Stadt Reinbek

1. Änderung des Bebauungsplans Nr. 11 „Gebiet Klosterbergen“

Abwägung der Stellungnahmen aus der Behördenbeteiligung (§ 4 Abs. 2 BauGB) und der öffentlichen Auslegung (§ 3 Abs. 2 BauGB)

Stand: 26.02.2020

Mit Schreiben vom 08.05.2019 nachträglich zugesendeter Leitungsplan (Anmerkung des Verfassers):

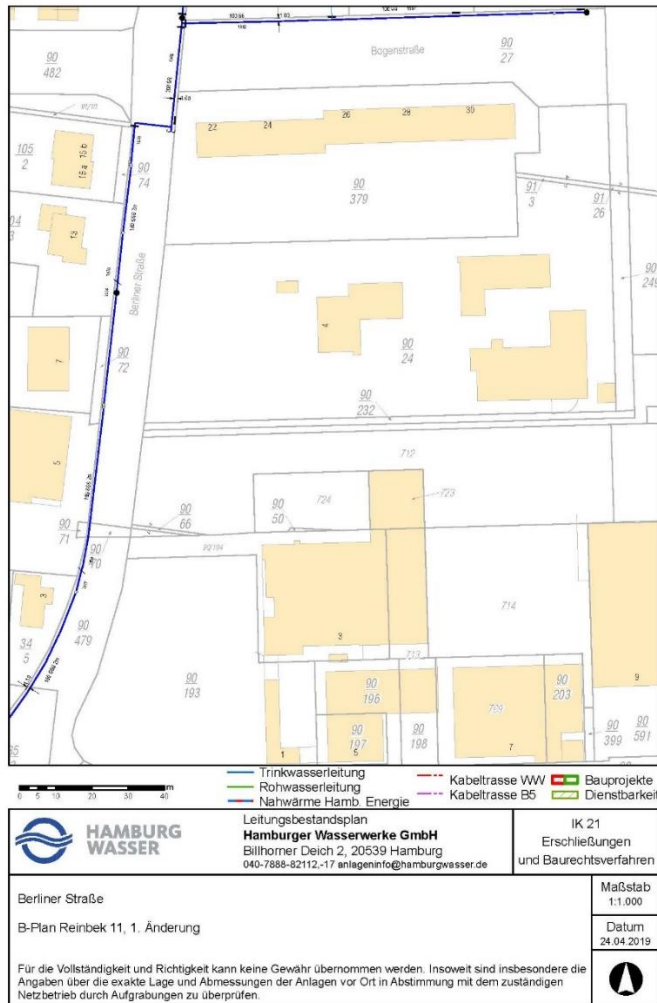
Das e-werk Sachsenwald ist Strom- und Gasnetzbetreiber in der Stadt Reinbek. Im nordöstlichen Bereich des Planungsgebietes befindet sich eine Gasnetzleitung des ewerkes, die vor Beginn des Hochbaus auf Kosten des Veranlassers umgelegt werden muss.

Der Vorhabenträger ist informiert. Der Belang ist bei der nachgeordneten Erschließungsplanung zu berücksichtigen.
